PRÉFET DE LA MANCHE

Note de recommandations à l'attention de la commune d'Agon-Coutainville suite au projet brise-lames de l'école de voile

Figure 2. Pile fence spacing (n =2) (left) and schematic of dowel burial depth (d_b) and emerged height (d_e) (right).

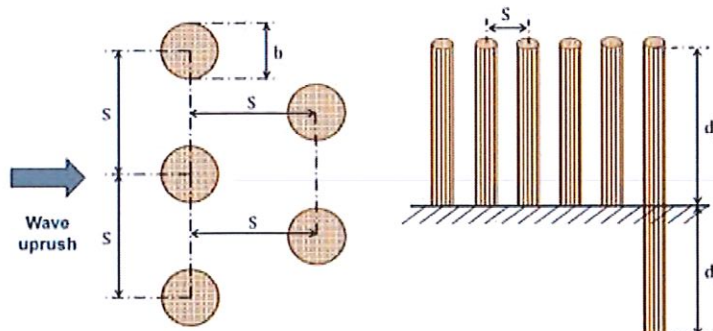
- **Porosité de l'ouvrage (eps) :**

D'après l'analyse bibliographique de B.WAELES, elle doit être inférieure à 0,5 :

$$\text{eps} = (S-nb)/S$$

avec S : espacement des pieux
n : le nombre de rangée de pieux
b : le diamètre des pieux

La porosité proposée par B.WAELES est de 0,5, il envisage une 3^e rangée si besoin.

La commune propose une porosité de 0,25.

Après analyse, la porosité de la commune être trop basse et celle proposée par B.WAELES est trop haute. En prenant un **espacement de 1m, associée à des pieux de 0,3 m, la porosité est à 0,4, ce qui est un bon compromis entre les 2 propositions. Pour un diamètre des pieux de 0,25 m, l'espacement entre les pieux sera réduit à 0,83 m.**

Figure 5-1: Exemple de coupe type d'un aménagement de pieux hydrauliques, avec un rechargement de 20 m³/m en contre-haut. (Bleu : topo. 2010. Orange : topo. 2016).

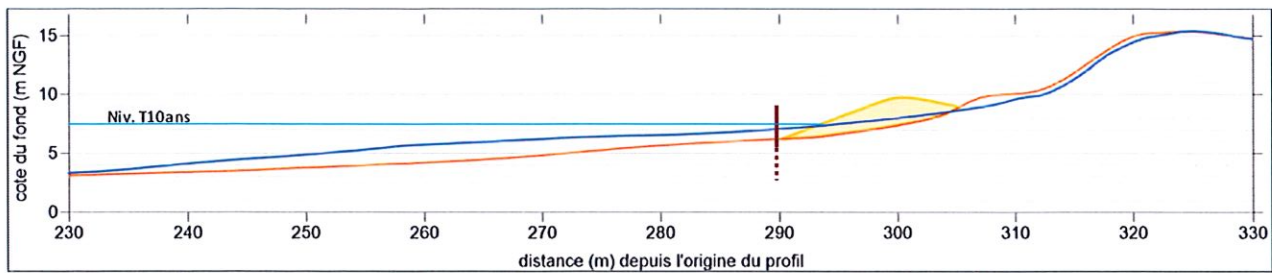
- **Rechargement en sable :**

A partir des données Lidar 2010 et 2016, B.WAELES préconise un rechargement de 20m³/ml, soit un total de 6000m³ à 10000m³ pour 300m à 500m de trait de côte défendu. Il évoque également un rechargement plus important en contre-bas de pieux.

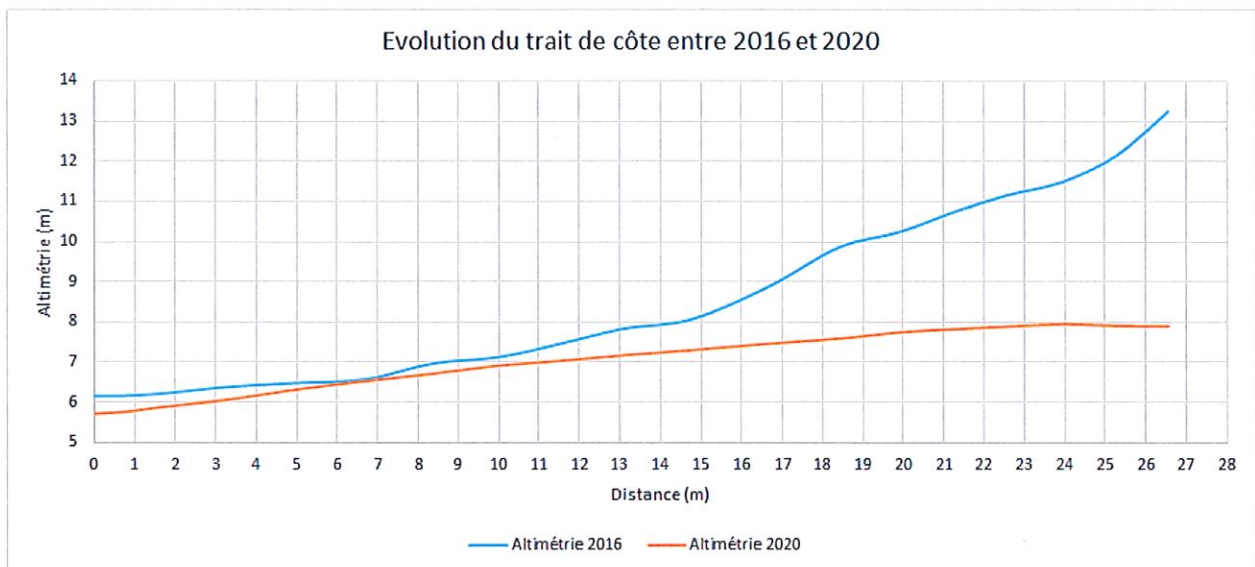
Le graphique suivant présente l'évolution du secteur, à 40m au Sud de la cale entre octobre 2016 et avril 2020 :

Le pied de dune a reculé de 11,76m en 3,5ans, soit un taux de recul annuel de 3,4m/an. La quantité de sable érodé est d'environ 30m³/ml.

Deux options se dégagent : une berme de 5m de large et une de 10m, soit 4500m³ à 9000m³ de sable pour 300m de trait de côte défendu (sans prise en compte du foisonnement).

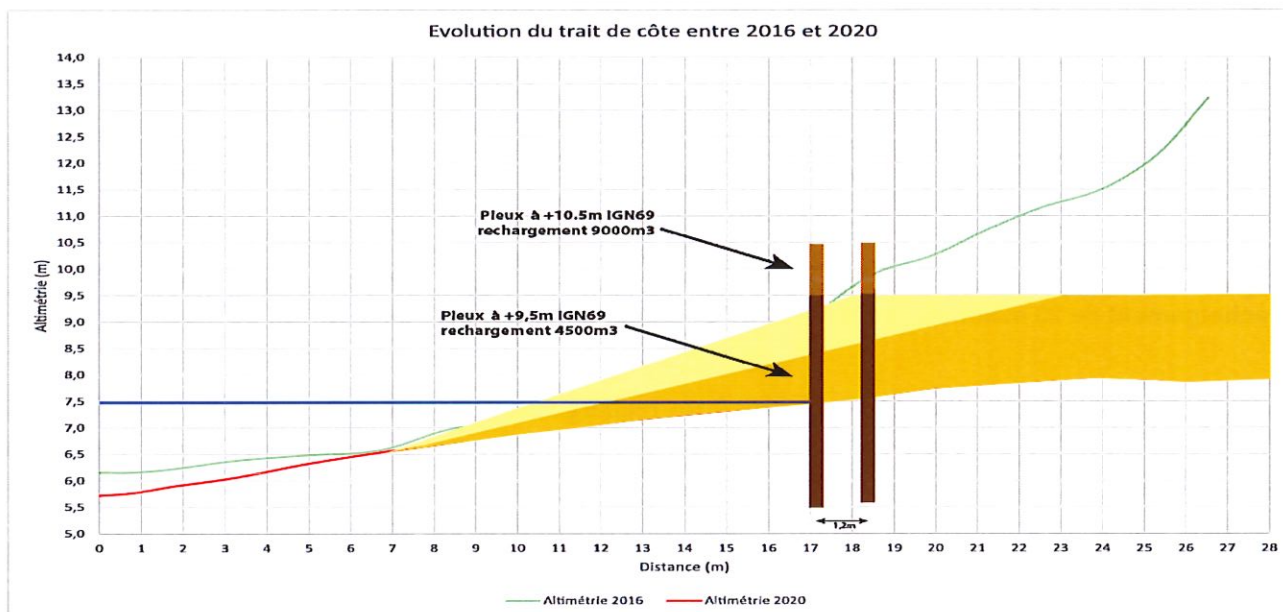
La rehausse du pied de dune serait dans les deux cas de +1,5m. La première option permet un rechargement de 15m³/ml, la deuxième de 30m³/ml. La deuxième option est donc la plus adaptée et permet également une meilleure intégration paysagère des pieux, même pour le scénario avec des pieux à la cote +10,5m IGN 69. Le pied du rechargement est limité par le passage des tracteurs depuis la cale.

En conclusion, il faut recharger en arrière et en avant des pieux à hauteur de 30m³/ml, avec une rehausse du pied de dune de +1,5m, sur 10m de large, à la cote +9,5m IGN69, jusqu'à la cote +6,5m IGN69, soit 9000m³. Les volumes peuvent varier en fonction du niveau de plage du moment. Les niveaux altimétriques pourront être relevés quelques jours avant le début des travaux.

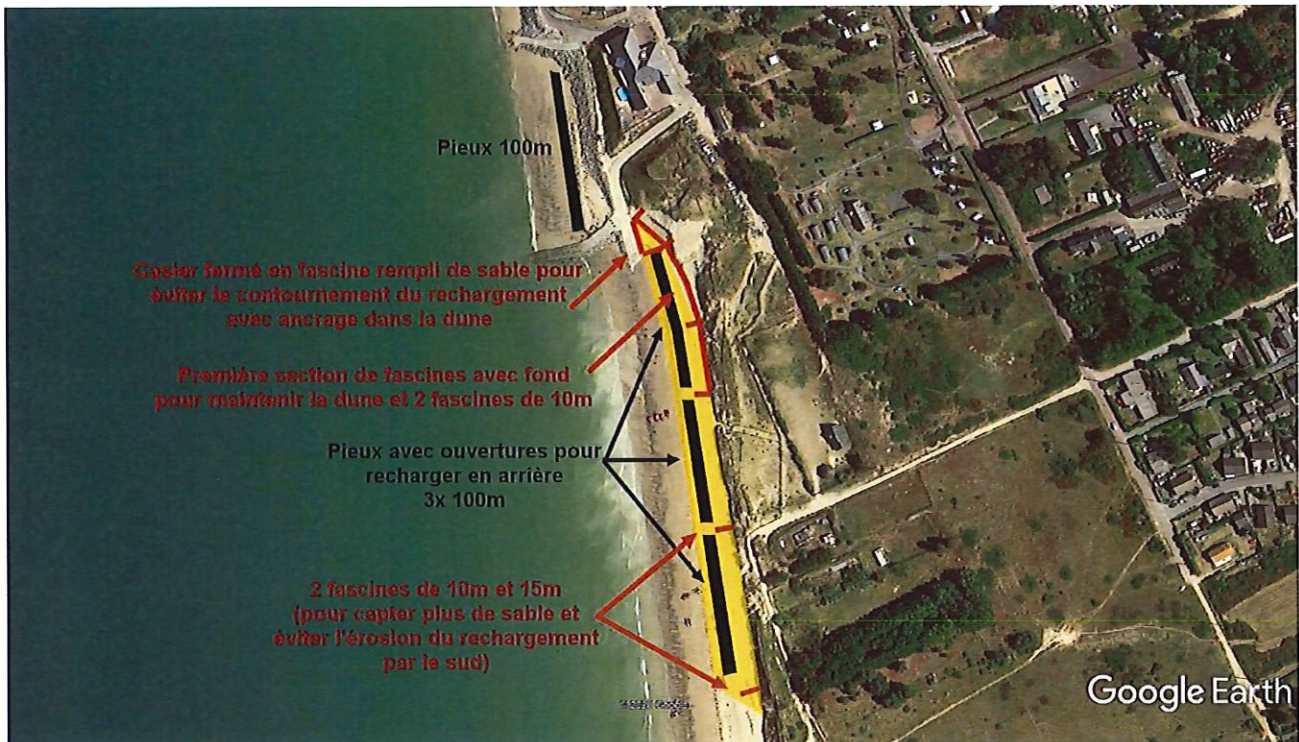
Afin de garantir une meilleure efficacité du dispositif, la commune a prévu l'implantation de ganivelles et de fascines. Ce choix est pertinent. Il existe cependant des doutes sur le positionnement des fascines.

Voici donc, ci-dessous, une proposition d'aménagement. Lors des dernières tempêtes, la mer passait de l'enrochement vers la cale et s'évacuait en érodant le rechargement par le haut. Afin d'éviter cela, la mise en place d'un casier fermé de fascines, ancré dans la dune, pourrait être envisagé. Un bon ancrage dans la dune éviterait le contournement de ce dernier. Le casier ainsi formé serait maintenu rempli de sable afin d'atténuer l'énergie des houles.

Au Sud de celui-ci, deux grands casiers ouverts à l'Ouest, espacé d'une cinquantaines de mètres pourrait être mis en place. Les fascines, de 5 à 10m de longueur et ancrées le plus loin possible dans la dune, intercepteraient une partie du sable de volage et le fond du casier maintiendrait la dune et limiterait son attaque en pied. Plus au Sud, deux autres fascines pourraient compléter ce dispositif : une première de 5 à 10m, à l'extrémité de la 2^e portion de pieux et à une autre, de 10 à 15m de longueur, à l'extrémité de la dernière portion de pieux. Sa plus grande longueur lui permettra de capter plus de sédiment.

Comme pour les pieux de la Poulette, un passage est laissé entre les différentes portions afin d'effectuer d'éventuels rechargements complémentaires. Enfin des ganivelles pourraient être installées en haut de dune, à bonne distance de la crête, afin de limiter leur chute sur la plage.

Annexe 1 : plan des travaux de la commune

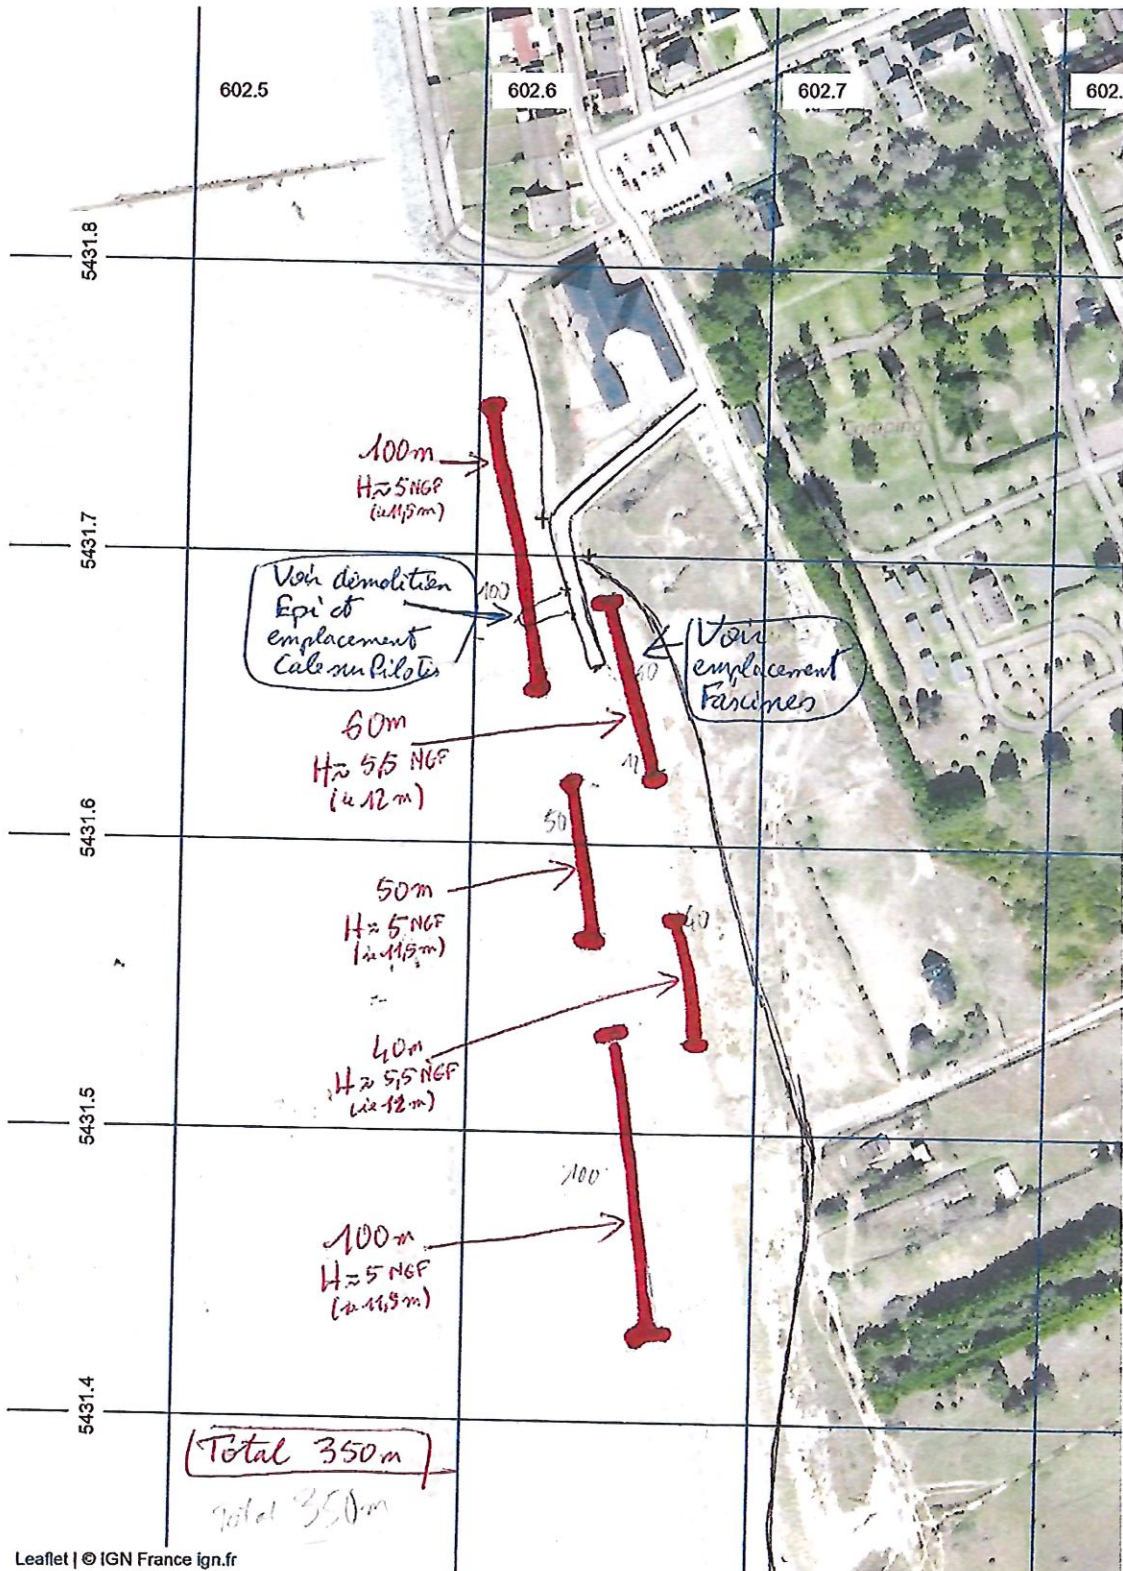
La rangée de pieux souhaitée par la commune face à l'école de voile permettra de briser la houle et pourra réduire les franchissements de paquets de mer sur les enrochements et sur la cale (cf annexe 1). Leur hauteur au dessus du sable sera de 2 m.

Attention, la tangue est sub-affleurante sur ce secteur, comme très localement face à la dune de l'école de voile. Un sondage préalable permettrait de connaître l'épaisseur des couches sédimentaires ainsi que la profondeur du substrat rocheux.

- porosité des pieux de 0,4 soit : un espacement de 1 m pour des pieux de 30cm de diamètre, ou un espacement de 0,83 m pour des pieux de 25cm de diamètre, sur 2 rangées.
- altimétrie d'implantation des pieux : 7,5m IGN69
- altimétrie de la crête des pieux devant la dune : 10,5m IGN69, soit des pieux de 6m (sous réserve de sondage)
- rechargement en sable à hauteur de 30m³/ml soit 9000m³, avec une berme de 10m de large et une rehausse du pied de dune de 1,5m
- mise en place de fascines sous diverses formes (casier fermé, casier ouvert et perpendiculaire au trait de côte)
- pour les pieux face à l'école de voile, pieux de 5m, dépassant de 2m (sous réserve de sondage)
